Viser til Statkraft sin kosesjon søknad for Mauranger 2. hos NVE. saknr 202211253

Mauranger 2 vil ligg under det som blir kalla Folgefonnaanlegget, i Kvinnherad og Ullensvang kommune.

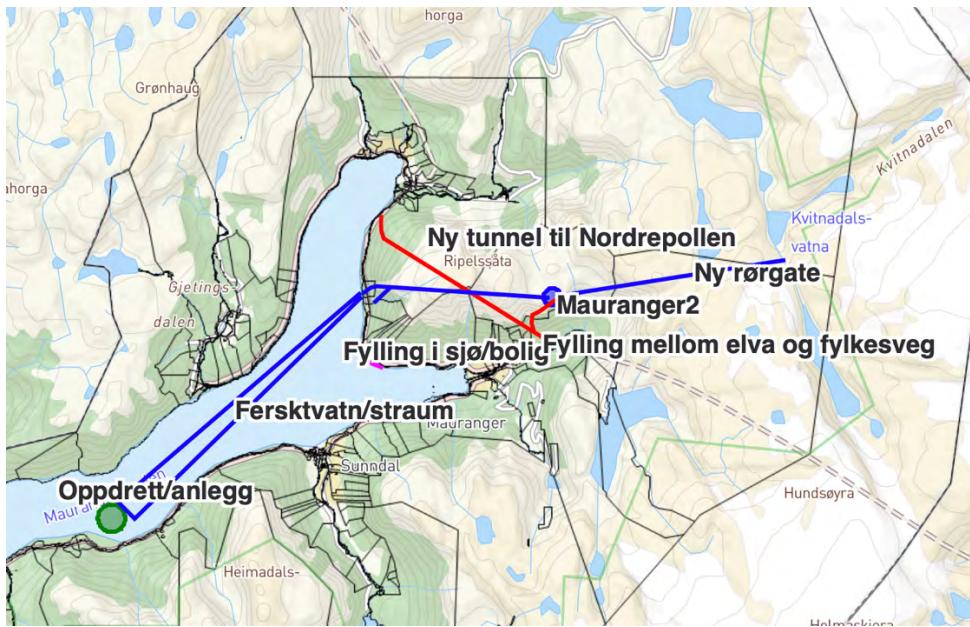
Tanken er at Statkraft legg kraftstasjonen på nordsida av Austrepollen, som vist på skisse. (Skisse i link) Då kan Statkraft nytta same tunnel på hugg som tunnel mellom bygdene. Statkraft dreiar berre av til høgre eller austover og ned til stasjon.

På den vedlagte skissa er utsleppsvann flytta til nordsida av Austrepollen i fjellet Bergfjell. Dette er eit område med stor rasfare der verken folk eller dyreliv er. Ved å legge tunnelen her vil fjorden også kvitta seg fortare med ferskvatn. Dette er ein stor fordel om vinteren med is og driv is, som kan skade oppdrettsanlegg, og i verste fall få røming. Kan og vera fare for båtar i fjorden. Statkraft har planlagt steindeponi ved sida av den sin planlagde utsleppstunnel på sørsla av Austrepollvågen. Dei har ikkje planar for bruk av masse, dette vil sei at det vil bli ein unaturleg stor fylling i ein slik U-dal med av renning til eit rikt dyr/fugl og fiske liv.

På skissa er det foreslått fylling på neset mellom Austrepollen og Nordrepollen kalla Stonganeset. Her har det vert tippa mykje masse før i forbindelse med Folgefondntunnel. Dette området har ikkje blitt stelt til, sett frå sjøvegen. Området har sol heile året og hadde vert godt egna for evt husbygging, eller andre ting som kunne hatt nytta av tunnelmasse.

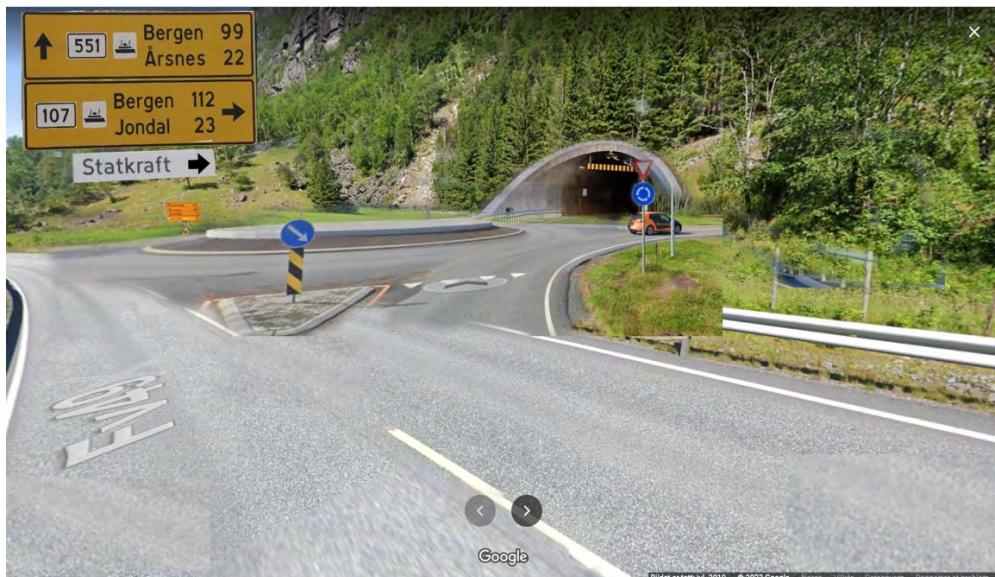
Slik ville forslaget mitt sett ut, med felles tunnelpåhugg
